Installation électriques à basse tension et à très basse tension (Livre 1 AR 8/9/2019) - Direction générale de l'énergie

📍 Lieu du contrôle: BOULEVARD DU SOUVERAIN 186 1160 AUDERGHEM Belgique

📄 Type de contrôle: Visite périodique (Livre 1 6.5)

CONCLUSION : NON CONFORME

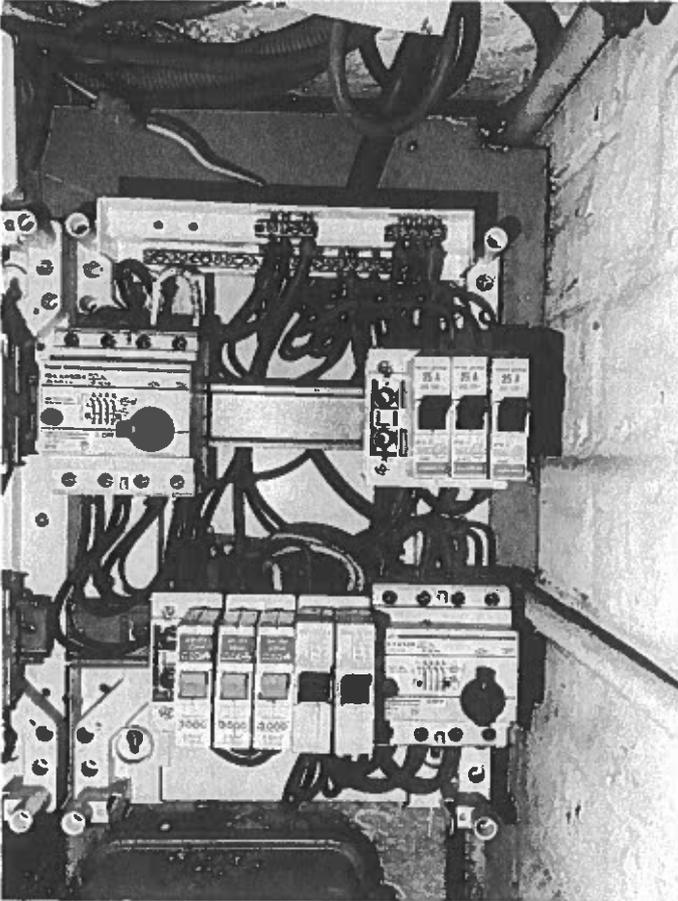
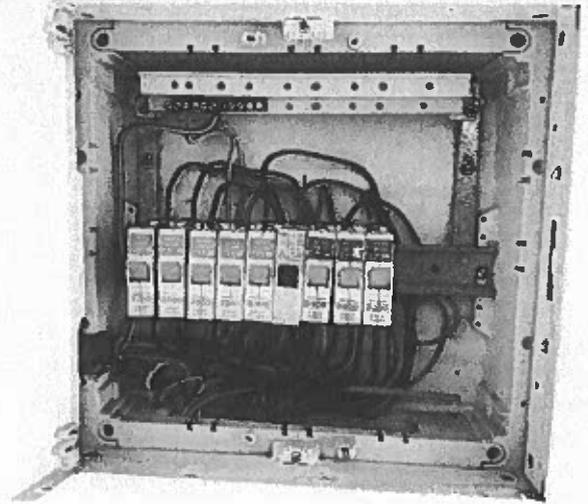
F. Tableau électrique	La tension nominale doit être affichée de manière apparente en un endroit judicieusement choisi.	
	(Re)placer la porte et/ou l'écran de protection du tableau. Possibilité de contact avec des pièces nues sous tension.	L1: 4.2.2.3.; 5.1.4.; 5.3.5.1.; L3: 4.2.2.2.; 5.1.4.
	Equiper les bases de coupe-circuit à fusibles ou disjoncteurs d'éléments de calibrage.	L1: 5.3.5.5.; L3: 5.3.5.5.
